MODELLI / MODELS : KM020 / 021 / 023 / 040 / 041

OGGETTO: Modifiche Scatola ingranaggi / Planetario
SUBJECT :

MARZO 2013

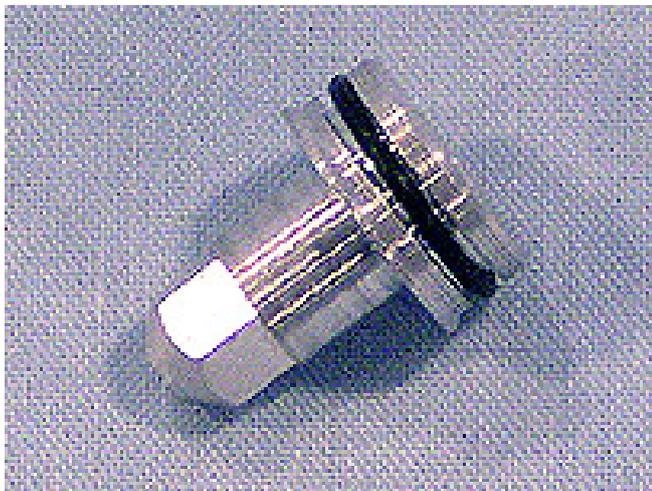
Come si può vedere nelle foto, il planetario è stato modificato in modo da far sporgere l'aggancio e rendere più semplice per il cliente l'inserimento dell'accessorio.

ATTENZIONE: il nuovo planetario NON E' INTERCAMBIABILE con quello delle versioni precedenti.

- B) Adattando il nuovo planetario alla scatola ingranaggi presente.
Per farlo, dovrete ordinare **il nuovo planetario, il nuovo albero ed il nuovo dado.**

Planetario premodifica KW710252

Planetario nuovo KW715265
